Opinia Nr 006602

Wyników przeprowadzonych oględzin - ekspertyzy urządzeń grzewczo-kominowych

w budynku przy ul. Gen. Andersa nr 94/3 w Wałbrzychu

dotycząca urządzeń grzewczo-kominowych używanych przez

PRZEWODY DŁYKOWE

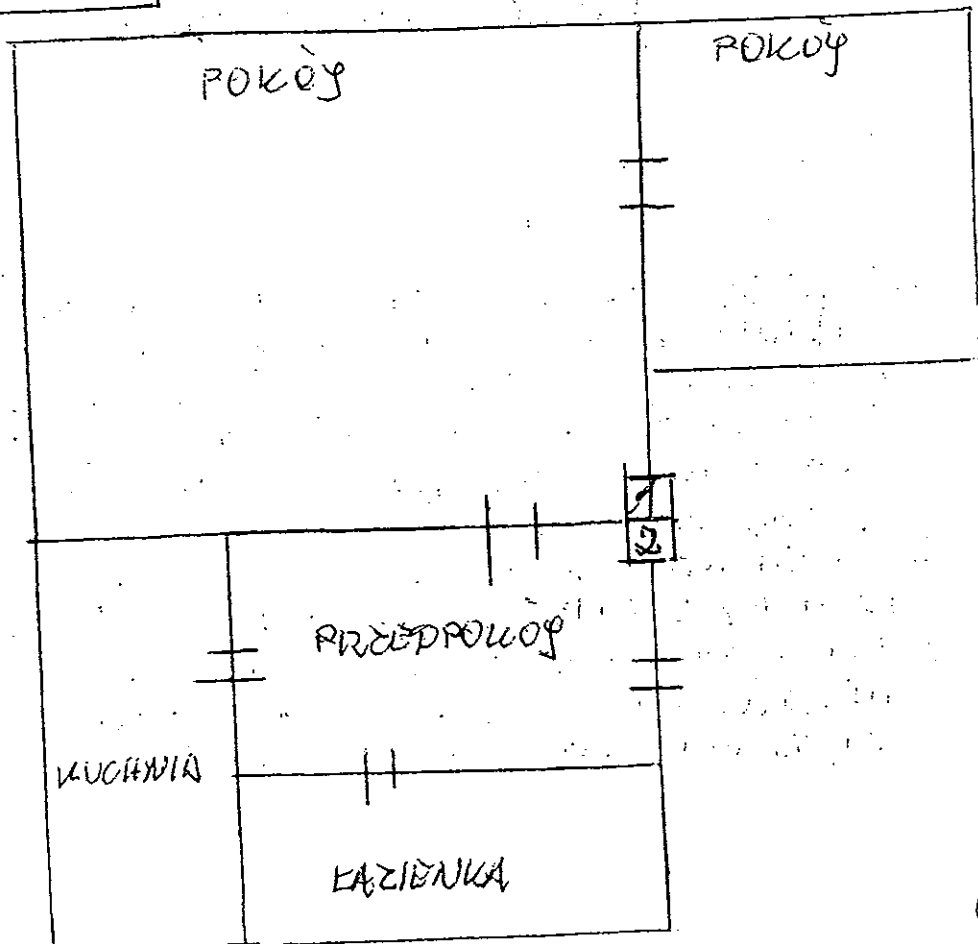
1. Istniejący kocioł gazowy CO z zamkniętą komorą spalania podłączyć do zewnętrznej instalacji wentylacyjnej poprzez doprowadzenie powietrza do spalania z zewnątrz poprzez wentylację mechaniczną lub naturalną, zgodnie z projektem.
2. Wykonanie poprawek i uzupełnień w projekcie instalacji elektrycznej.
3. Dla prawidłowego funkcjonowania urządzeń kominowych zapewnić należy napływ powietrza z zewnątrz poprzez urządzenia wentylacyjne.
